Studio di Impatto ambientale per il parco eolico da 48,0
**PROGETTO: MW "Energia Is Coris" costituito da n.9 aerogeneratori
 nei comuni di Villamassargia e Narcao**

Relazione ambientale sull'aggiornamento progettuale

VIA - R18

Rev.	Data	Descrizione
02		
01		
00	12/2022	Emissione per validazione

Fig. 3: SSE Utente progetto iniziale con trasformazione 36/150 kV

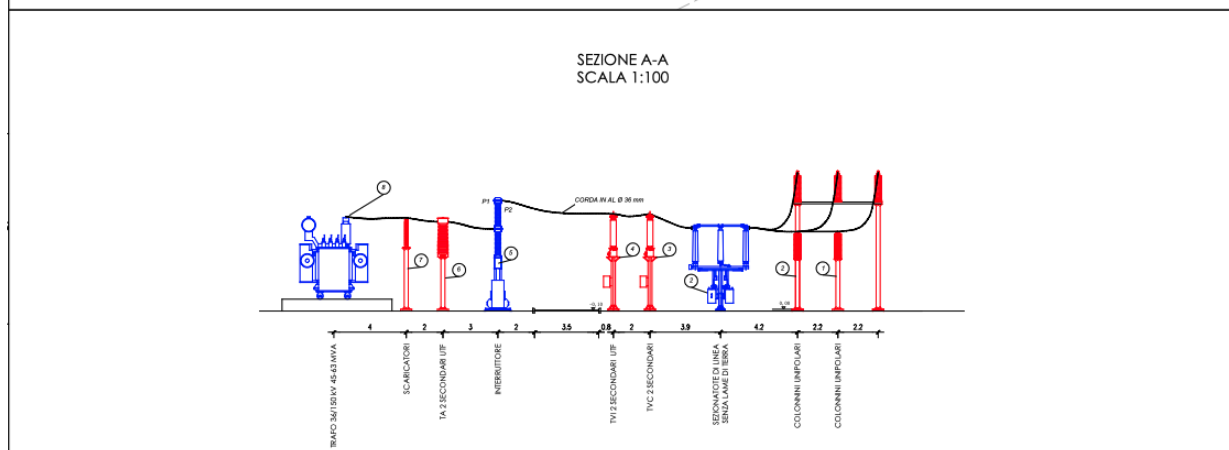
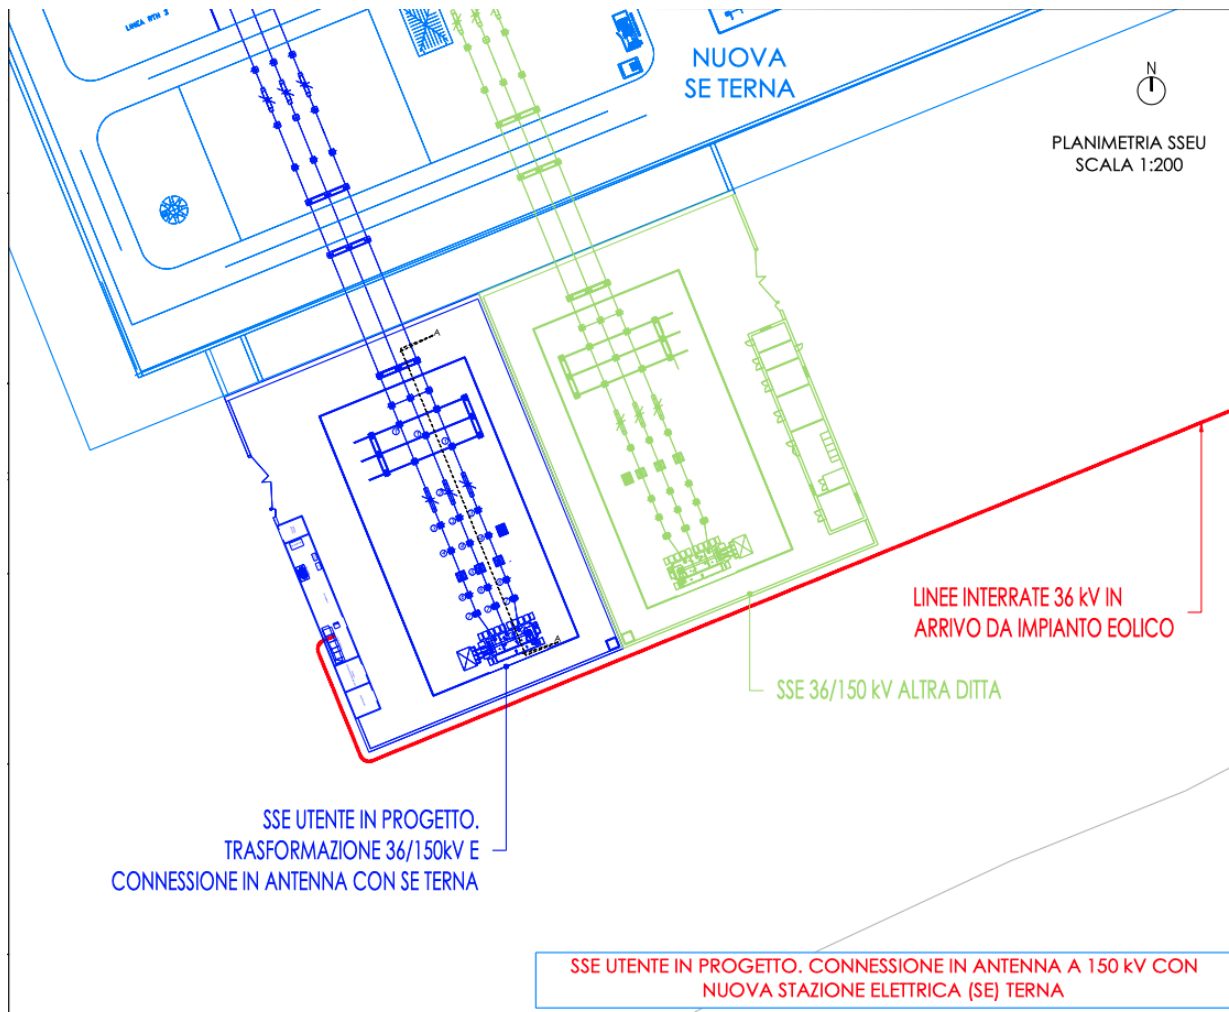
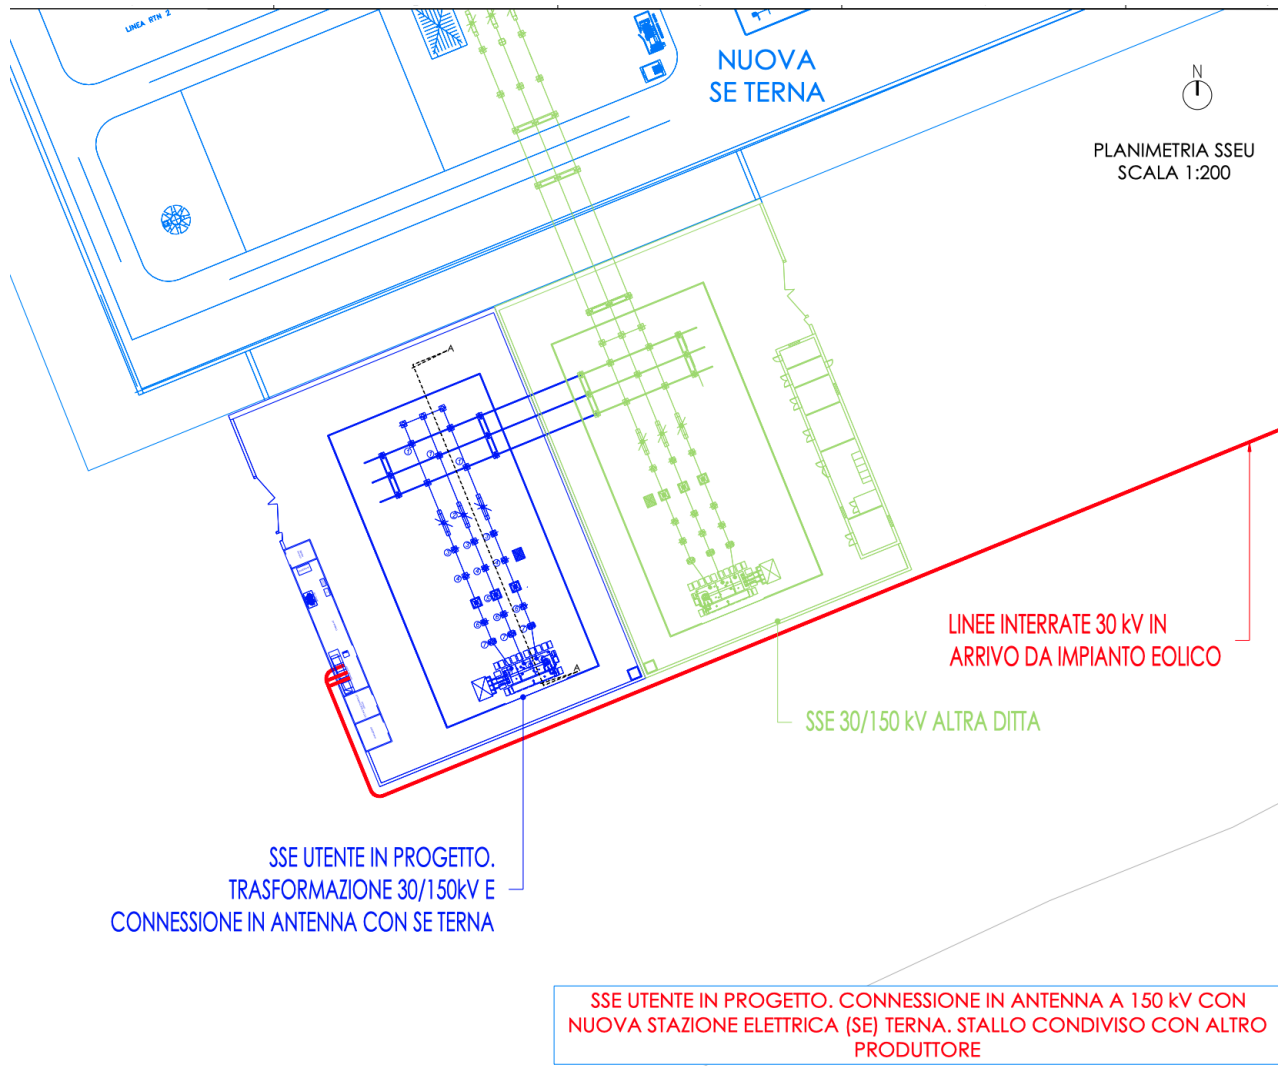
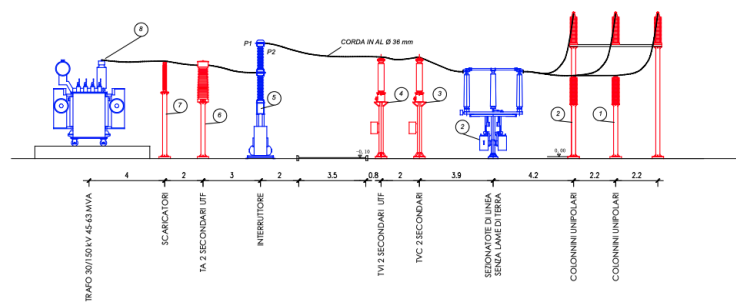
- La Sottostazione Elettrica Utente di trasformazione 36/150kV posta in prossimità della SE Terna diverrà di trasformazione 30/150 kV; le caratteristiche dimensionali resteranno invariate e varieranno unicamente le caratteristiche tecniche delle componenti elettriche.
- Conversione della cabina di trasformazione 30/36kV posta a bordo impianto come cabina di parallelo storage – sala controllo – magazzino ricambi. Le caratteristiche dimensionali resteranno invariate e varieranno unicamente gli aspetti distributivi interni come da Figura.
- Diminuzione livello di tensione del cavidotto di connessione – lato utente – da 36kV a 30kV.

Fig. 4: SSE Utente variante progettuale con trasformazione 30/150 kv
